Pratica ARPAE – Area Autorizzazioni e Concessioni Metropolitana n. 6781/2021

PROCEDURA di ValSAT art. 18 L.R. 24/2017

Istruttoria di VAS/ValSAT Procedimento unico di cui all'art. 53 della L.R. 24/2017, finalizzato all'approvazione della localizzazione di un nuovo impianto per la pallavolo e la ginnastica ritmica e nuovo impianto indoor per l'atletica leggera nel Centro sportivo Arcoveggio in variante alla pianificazione territoriale vigente del Comune di Bologna

Autorità competente: Città metropolitana di Bologna (CM BO)

Stralcio "Stato di Progetto"

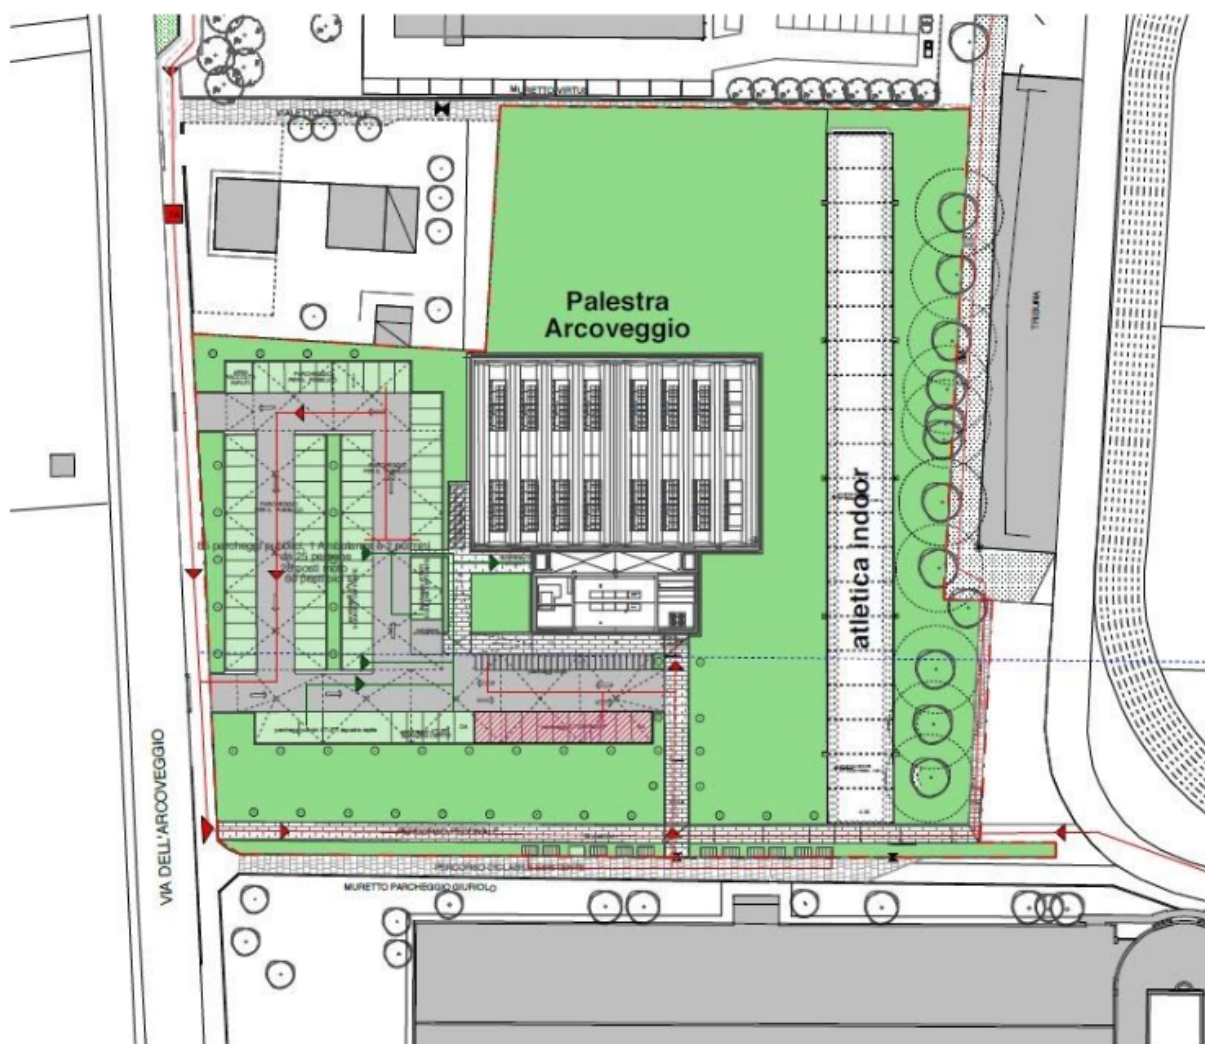
Sarebbe stato quindi opportuno valutare alternative progettuali che consentissero una riduzione dell'impatto delle nuove attrezzature e il rispetto dei requisiti di sostenibilità dichiarati nel documento di Valsat.

In particolare, il previsto nuovo parcheggio pertinenziale, pur se già in deroga rispetto allo standard, va ad occupare un'ampia porzione della superficie oggetto di trasformazione.

Nelle vicinanze sono già disponibili circa 150 posti auto, oltre ad un'ampia offerta di trasporto pubblico e a connessioni ciclopedonali. Inoltre l'area di intervento confina con il parcheggio Giuriolo. Sarebbe stato opportuno valutare tra le alternative progettuali la possibilità di ridurre la superficie destinata a nuovo parcheggio incoraggiando ulteriormente l'utilizzo di mezzi di trasporto alternativi all'auto e valutare la possibilità di continuare ad utilizzare il Giuriolo come parcheggio a servizio dell'impianto sportivo.

Peraltro due edifici esistenti in prossimità del lotto di intervento non sono stati considerati tra i recettori acustici. Si chiede di specificare nella dichiarazione di sintesi che questi due immobili non possono essere adibiti a usi residenziali o comunque che prevedano una presenza continuativa.

Inoltre, trattandosi di ridurre uno spazio verde e permeabile per realizzare costruzioni e parcheggi, la Valsat del POC impone condizioni di sostenibilità abbastanza stringenti, tra le quali il conseguimento del livello prestazionale di eccellenza $RIE \geq 6$. Tuttavia il progetto presentato non raggiunge il livello prestazionale richiesto.
